Procedura di VIA per il progetto di messa in produzione del pozzo a gas naturale “Podere Maiar 1dir”

Documentazione integrativa e di risposta alle osservazioni del pubblico

Proponente: **PO VALLEY OPERATIONS Pty Ltd**

Data: **17/10/2019**

Figura 2- Stralcio da 900 a 1340 m del log del Pozzo Podere Maiar 1 dir

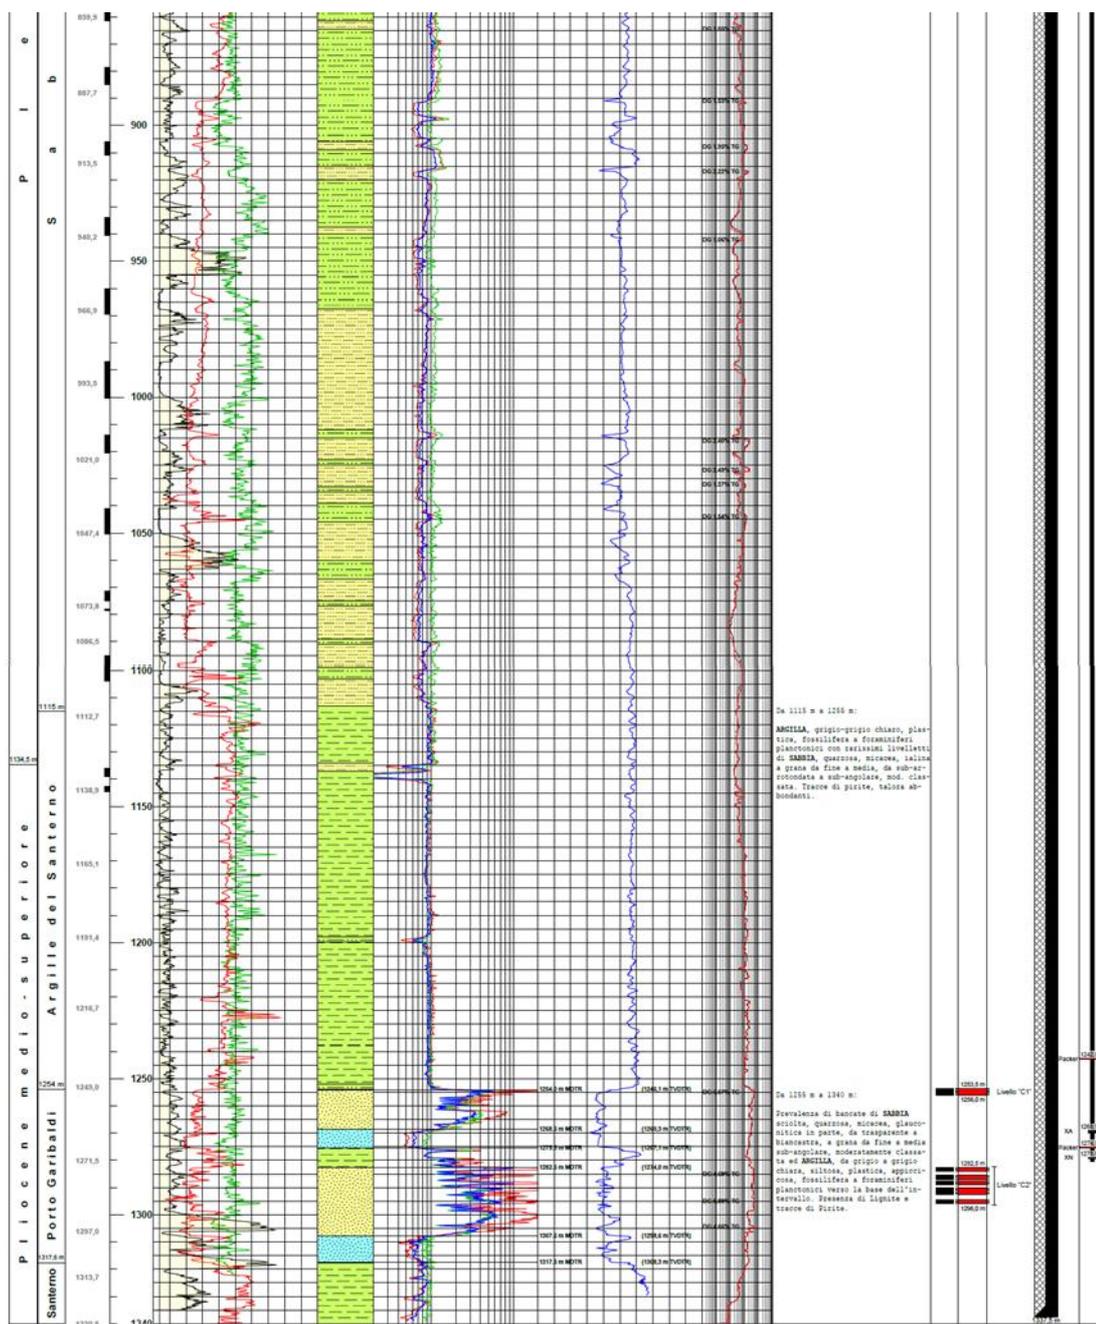
***“In relazione al rischio di fughe di gas verso la superficie in corrispondenza del pozzo, vengano illustrate le modalità con cui il Proponente ha valutato ed escluso potenziali fenomeni di cedimento e di microfratturazione nella roccia di copertura per effetto meccanico prodotto da differenziali nei valori delle pressioni nel corso della fase di produzione del gas; questo in relazione al fatto che l’innesco di microfratturazioni può provocare la creazione di potenziali vie di fuga del gas verso l’esterno del pozzo”.***

Le considerazioni sotto riportate consentono di escludere la possibilità che qualsiasi venuta a giorno di gas dal giacimento possa avvenire in conseguenza di microfratturazioni della roccia di copertura:

- La roccia di copertura è costituita da alcune centinaia di metri di terreni argillosi impermeabili che ne assicurano il totale isolamento con la superficie (vedi Figura 2 del Log del pozzo Podere Maiar 1dir). In particolare, a diretto contatto a tetto delle sabbie mineralizzate a gas del reservoir ad una profondità di circa 1250 m c'è una bancata di argilla (fm. Argille del Santerno) spessa circa 130 m che assicurando la tenuta idraulica consente al gas di rimanere intrappolato e formare il giacimento. In aggiunta al disopra di tali argille sono presenti alternanze di bancate di sabbia e bancate di argille, fino alla profondità di 750 m. Considerando il comportamento elasto-plastico dei terreni argillosi di copertura, le seppur minime deformazioni del reservoir e dei terreni argillosi di copertura che si verificano durante la coltivazione del giacimento per effetto della riduzione delle pressioni dei fluidi, non potranno verosimilmente produrre fratturazioni nelle formazioni impermeabili di copertura.

- La cementazione del pozzo assicura l'isolamento tra le formazioni attraversate dal pozzo che permette di impedire qualunque passaggio di gas nell'intercapedine formazione-casing del pozzo e in ogni caso, la testa pozzo assicura comunque un perfetto isolamento del pozzo.

**Figura 9- Podere Maiar in relazione alle concessioni di coltivazione e di stoccaggio presenti in area vasta**

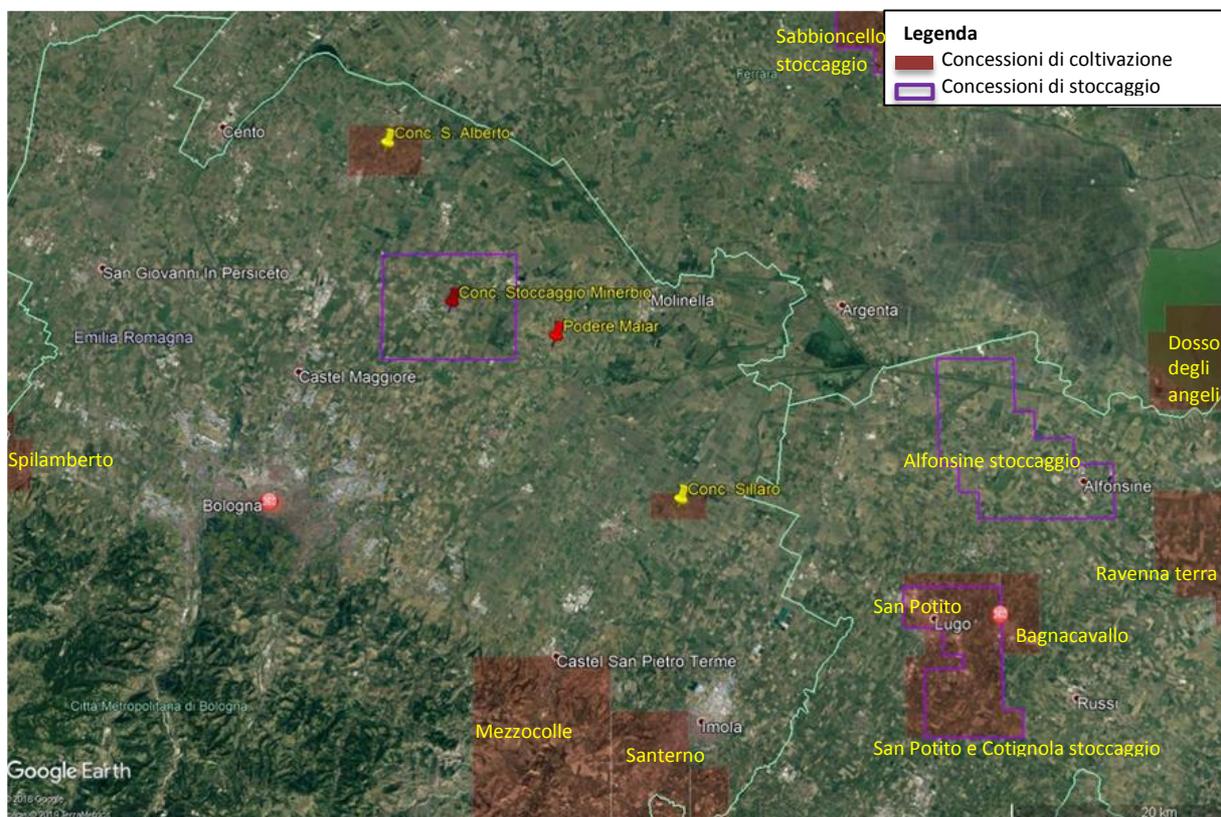
Oltre al tema della verifica della coerenza programmatica, al punto 1 la CT-VIA chiede inoltre che sia “verificata dal punto di vista normativo la possibile contemporaneità del progetto con altri sfruttamenti di giacimenti di idrocarburi in aree vicine o interferenti, producendo opportune verifiche”. Da un punto di vista normativo non risultano in vigore norme o regolamenti che condizionino lo sfruttamento minerario di giacimenti di gas naturale ubicati in aree vicine o in qualche maniera interferenti con il progetto in questione.

Relativamente alla presenza di ulteriori concessioni di coltivazione di idrocarburi, la figura che segue riporta a una scala semi-regionale la posizione di Podere Maiar rispetto alle altre concessioni di coltivazione.

Anche in questo caso, a maggior ragione vista la distanza esistente tra il sito di progetto e gli altri siti produttivi, si possono escludere fenomeni di cumulo degli effetti sulla subsidenza.

Figura 22- Mappa del livello C1 con il limite comunale tra Budrio e Molinella, l'area verde è il giacimento di gas

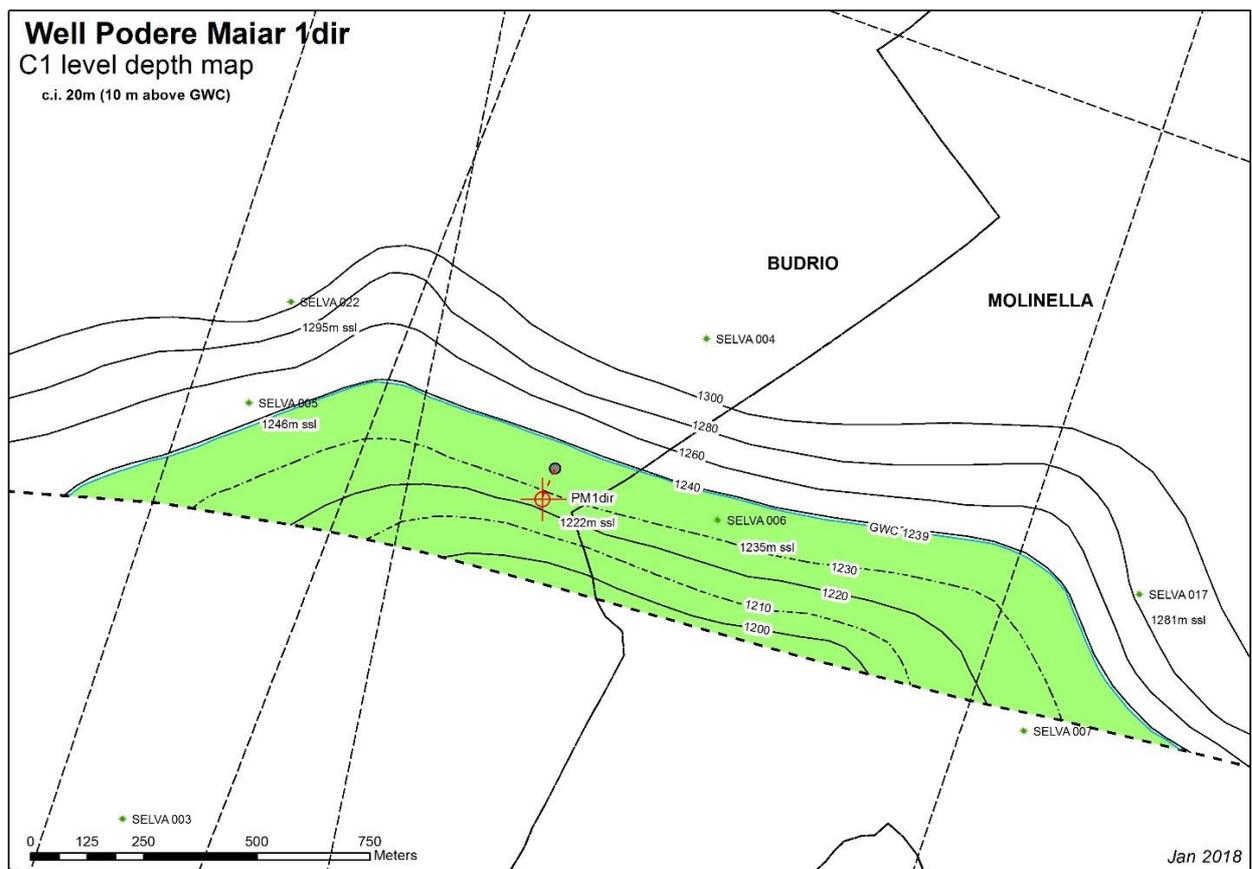
***“Dovrà essere fornita una planimetria su base cartografica alla scala adeguata con la sovrapposizione della proiezione del giacimento in superficie con i territori comunali interessati;***

La concessione di coltivazione Selva Malvezzi si estende sui comuni di Budrio, Molinella e Medicina. Il pozzo Podere Maiar con relativo impianto trattamento gas e il metanodotto di connessione alla rete SRG sono ubicati interamente all'interno del comune di Budrio. Dal modello geologico del sottosuolo definito sulla base di dati geofisici e dei dati acquisiti dal pozzo Podere Maiar 1dir, il giacimento è costituito da due livelli sabbiosi mineralizzati a gas naturale, uno sovrapposto all'altro. Sulla base di tale modello si evince che il giacimento è localizzato nel sottosuolo dei comuni di Budrio e di Molinella.

Nelle figure successive sono mostrate le mappe dei livelli C1 e C2 con sovrainposto il limite comunale tra Budrio e Molinella. L'area verde rappresenta il giacimento di gas.
